茨城県原子力安全対策委員会
東海第二発電所
安全性検討ワーキングチーム（第19回）
ご説明資料

委員からの指摘事項等を踏まえた論点及び 県民意見を踏まえた論点への説明

2021年9月24日

日本原子力発電株式会社

特性化波源モデル(一例)

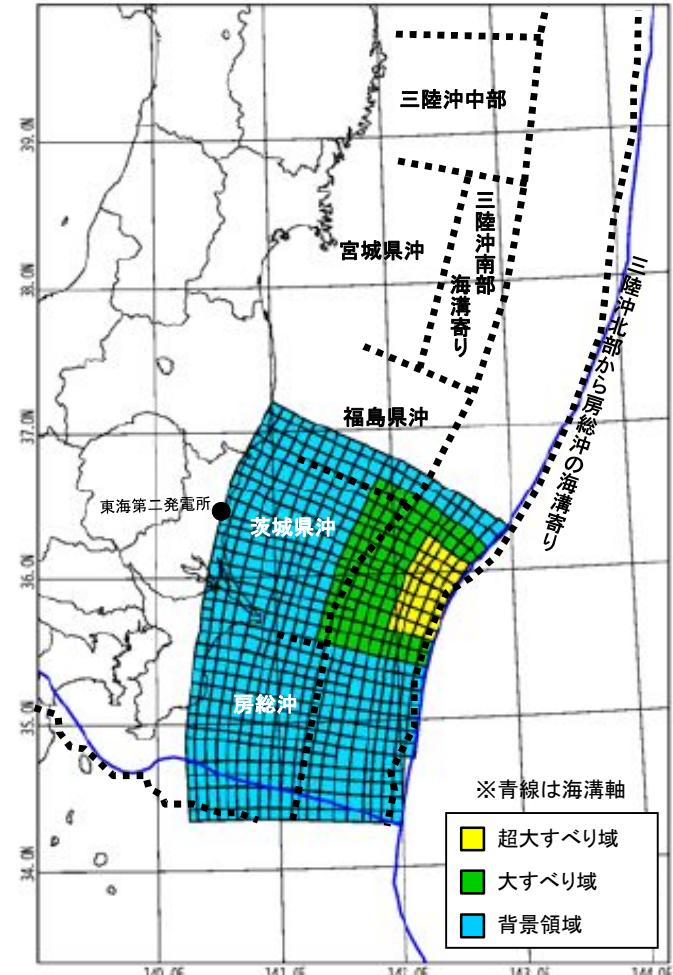
津波の想定波源とマグニチュード8.7の関係について、平均すべり量を重要視して、それによって求められたマグニチュードは固定するという評価の考え方について、わかりやすい説明をすること。

パラメータ	設定値
断層面積:S	53,684 km ²
平均応力降下量:△σ	3.00 MPa
剛性率:μ	4.7×10^{10} N/m ²
モーメントマグニチュード:M _w	8.7
平均すべり量:D	6.1 m
地震モーメント:M ₀	1.5×10^{22} Nm

※1 M7～M9クラスの地震の応力降下量のばらつきは、標準偏差を考慮すると0.82～3.00MPaの範囲であり、保守的な値としてばらつき範囲の上限値である3.00MPaを平均応力降下量として設定する。

※2 上段で設定したS, △σ, μから求まるモーメントマグニチュードが変動しないようにすべり量を設定する。

なお、△σの設定において「ばらつきを考慮」していることから、マグニチュードは保守的となっている。

東北地方太平洋沖型の津波波源(広域の再現性の確認結果)

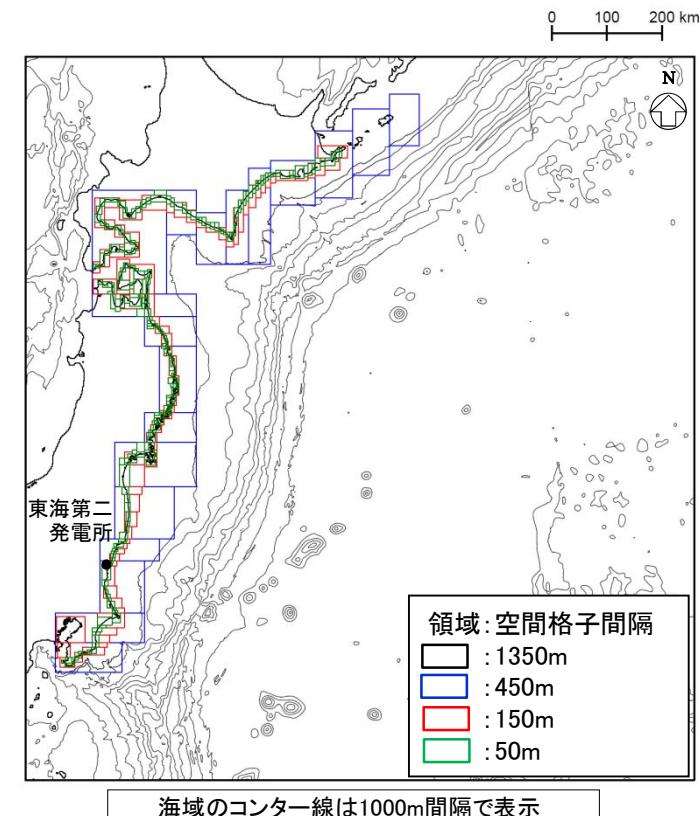
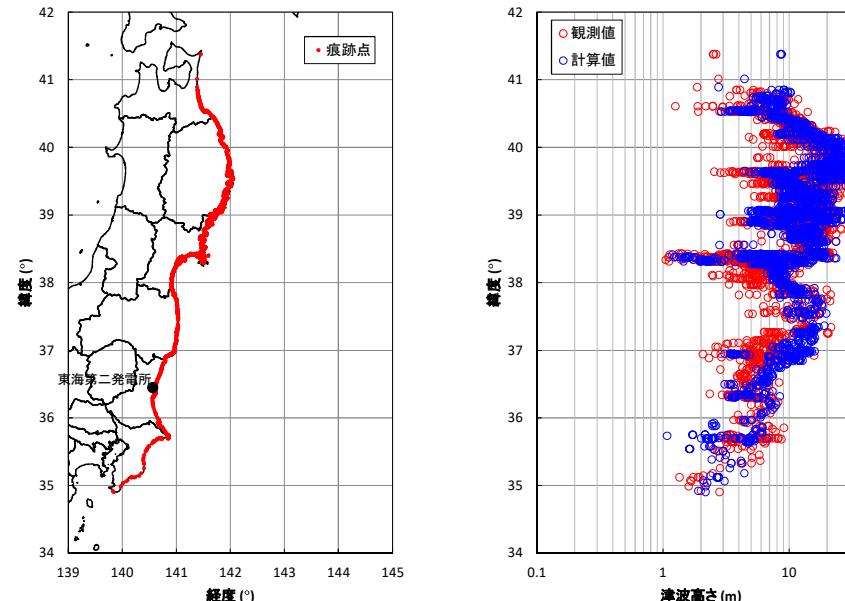
痕跡値は50mのメッシュでは解像できない場所の詳細な津波の遡上現象まで含まれた結果であることに留意した上で再現すること。

- 設定した波源モデルは、2011年東北地方太平洋沖地震の津波痕跡高(東北地方太平洋沖地震津波合同調査グループ(2012))に対して計算値の方が大きくなっているが(幾何平均K=0.94), 幾何標準偏差($\kappa=1.43$)は土木学会(2016)の再現性の目安値を満足している。
- なお、幾何平均Kは1より小さい(痕跡高に対して計算値の方が大きい)ため保守的である。

波源モデルや広域(最小50mのメッシュサイズ)の津波伝播に関するモデルについて、2011年東北地方太平洋沖地震津波の津波痕跡高さを良好に再現出来ることを確認している。

図2.1 港湾内における時刻歴波形の地点

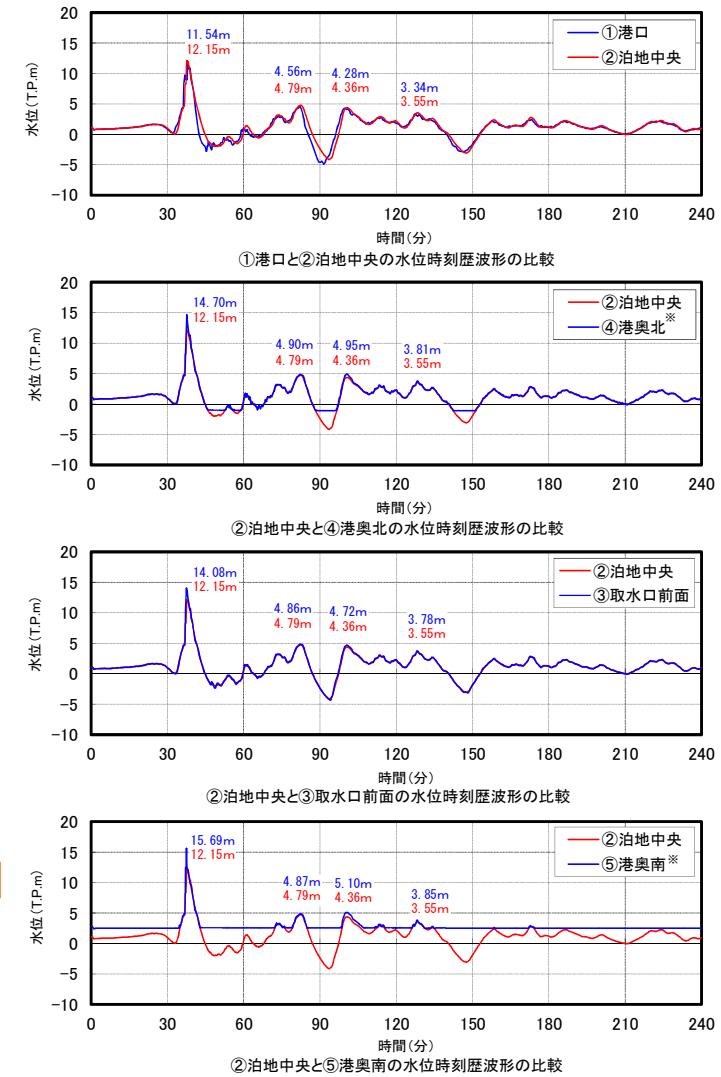
防波堤を含めた港内の振動の特性に関する予測結果について、固有振動がどういうモードでどういう周期を持っているのか確認し、説明すること。

- 港湾の内外において、最大水位上昇量や傾向に大きな差異はなく、文献(水理公式集－昭和60年版－、土木学会、p.563-564、1985)より求めた港湾の固有周期(4分程度)と基準津波の周期(30分程度)が大きく異なることから、港湾内の局所的な海面の励起は生じていないと推測される。(図1)
- 津波の伝播経路を考え、港湾内の各地点(①港口、②泊地中央、③取水口、④港奥北、⑤港奥南)の水位の時刻歴波形を重ね合わせた結果、同様の波形を示していることから、津波による港湾内の局所的な海面の固有振動による励起は生じていないと考えられる。(図2)

図2 取水口～取水ピット断面図と貯留堰の有効貯留容量

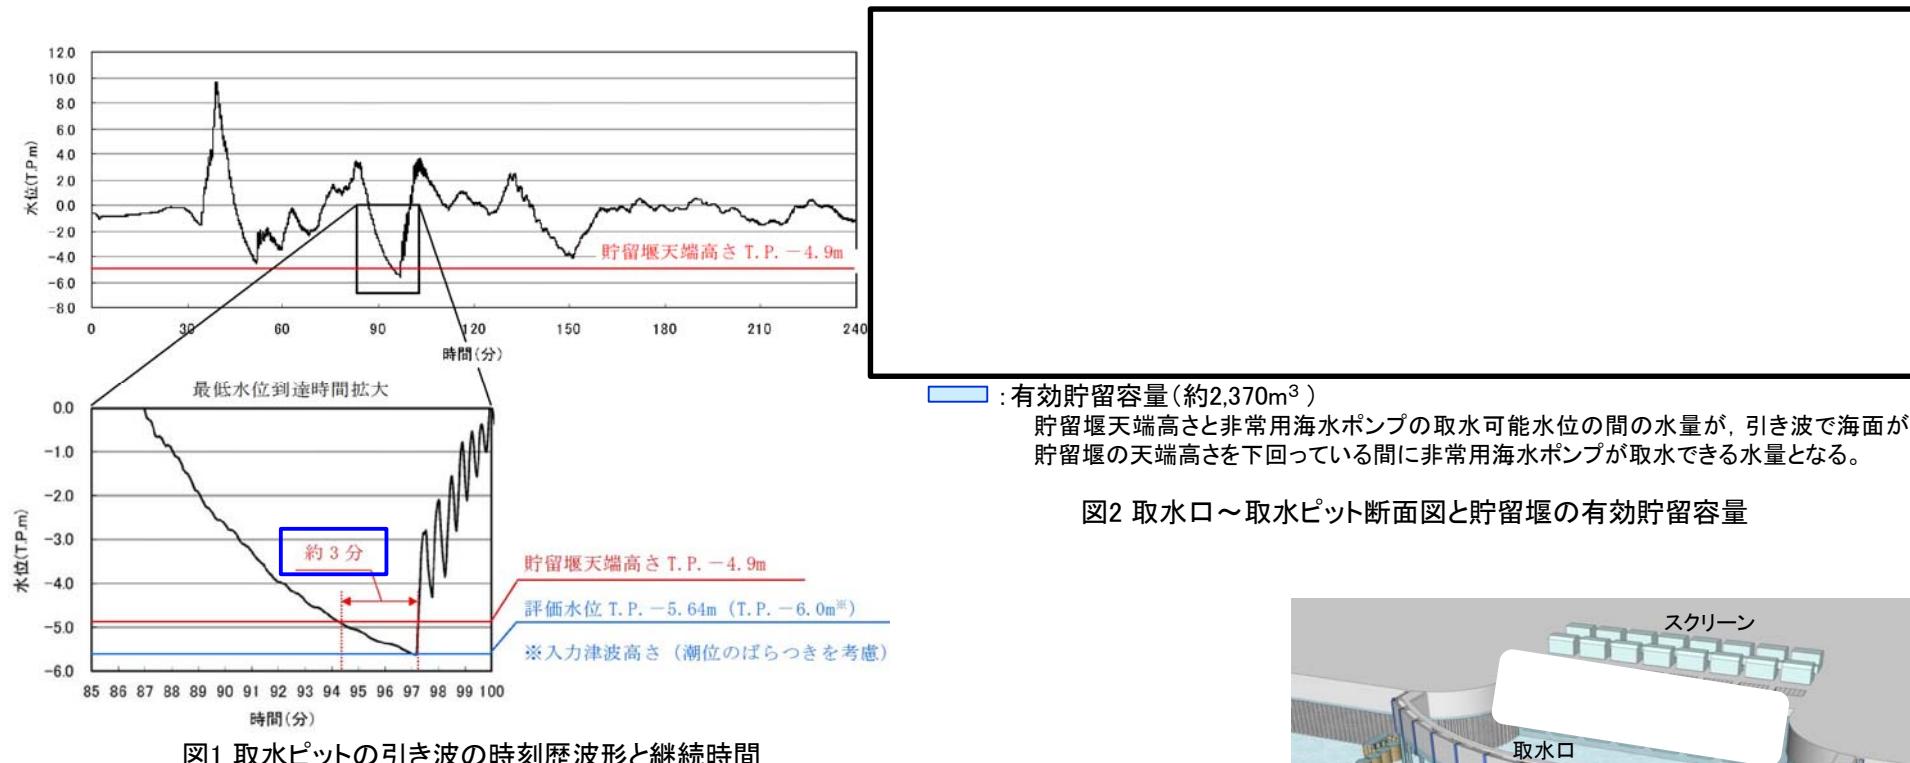
引き波が貯留堰の天端高さを下回る約3分間に對して、非常用海水ポンプ全7台が30分間以上運転可能な容量を確保できているという意味を説明すること。

- 有効貯留容量(約2,370m³) > 非常用海水ポンプ全7台の30分間の取水容量(約2,162m³)

⇒ 基準津波による引き波が貯留堰の天端高さを下回る時間は約3分間であるのに対し(図1)、貯留堰により非常用海水ポンプ全7台が約30分間以上運転継続可能な貯留容量を確保していることから(図2)、津波による水位低下時も非常用海水ポンプの運転継続性に問題はない。

構内排水路の漂流物、土砂等に対する対策

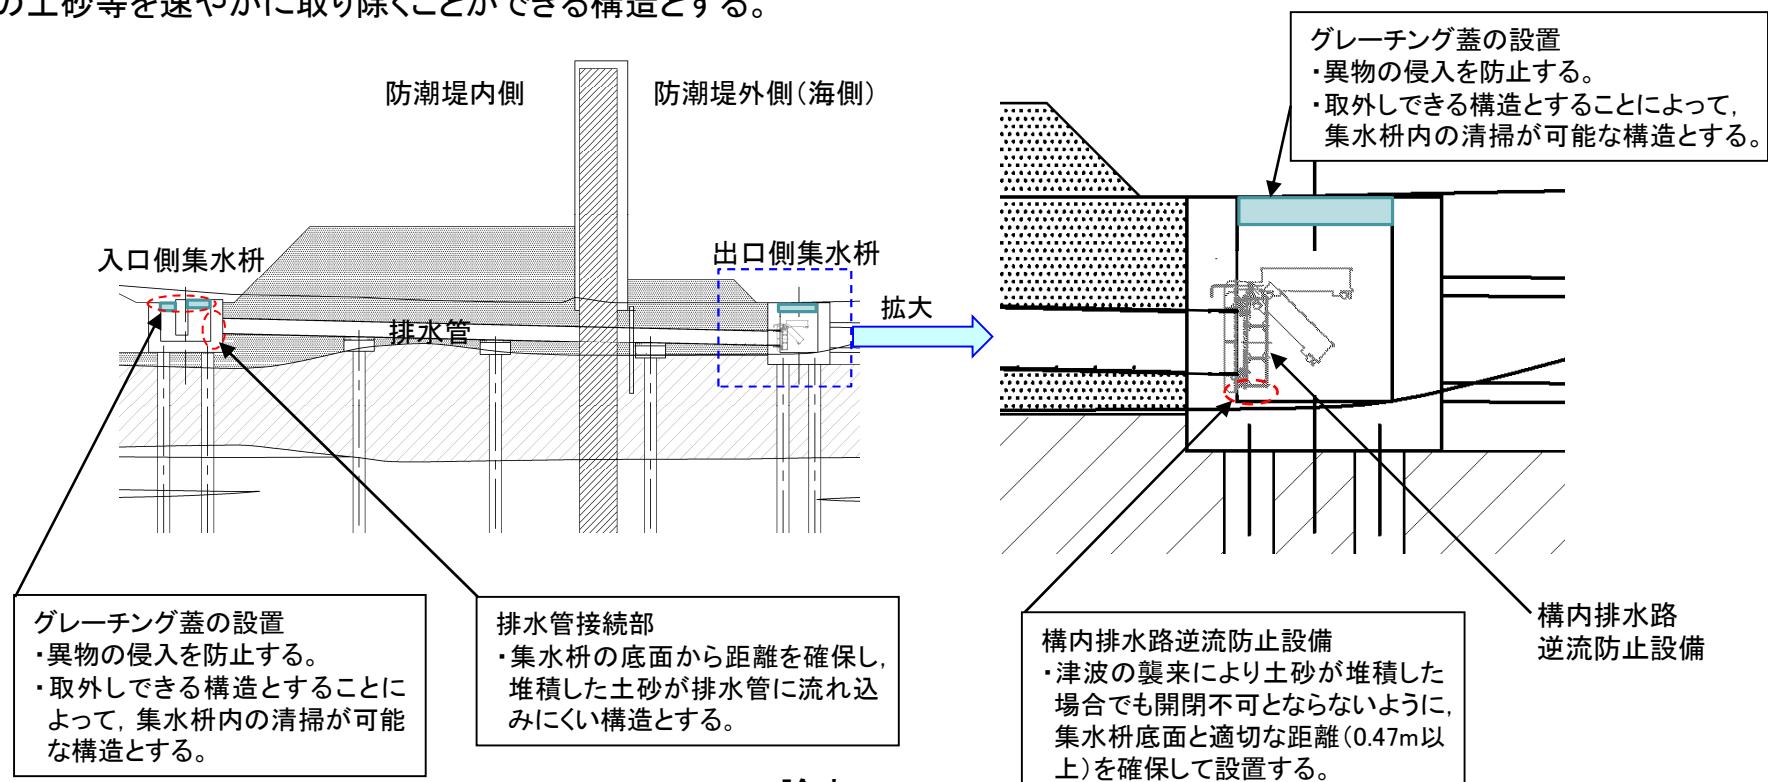
構内排水路について、福島の事故では大量の泥が打ち上げられてきているが、それでも目詰まりがないということを十分確認しているか。

- 構内排水路及び構内排水路逆流防止設備は、異物や土砂の堆積に対して、排水性及び津波の止水性を損なわない構造とする。

- ・入口側集水枠及び出口側集水枠にはグレーチング蓋を設置し、漂流物等の異物の侵入を防止することによって、排水管の閉塞や構内排水路逆流防止設備の排水性及び津波の止水性への悪影響を防止する。
- ・入口側集水枠の排水管接続部は、集水枠の底面からの距離を確保して設置し、枠内に堆積した土砂が排水管に流れ込みにくい構造とすることによって、排水管の閉塞や構内排水路逆流防止設備の排水性及び津波の止水性への影響を防止する。
- ・構内排水路逆流防止設備は、集水枠の底面から適切な距離を確保して設置することにより、枠内に堆積した土砂が構内排水路逆流防止設備の動作を妨げない構造とすることによって、排水性及び津波の止水性への影響を防止する。
- ・日常点検において、構内排水路逆流防止設備を設置する出口側集水枠の土砂の堆積状況等を確認するとともに、集水枠の土砂等を速やかに取り除くことができる構造とする。
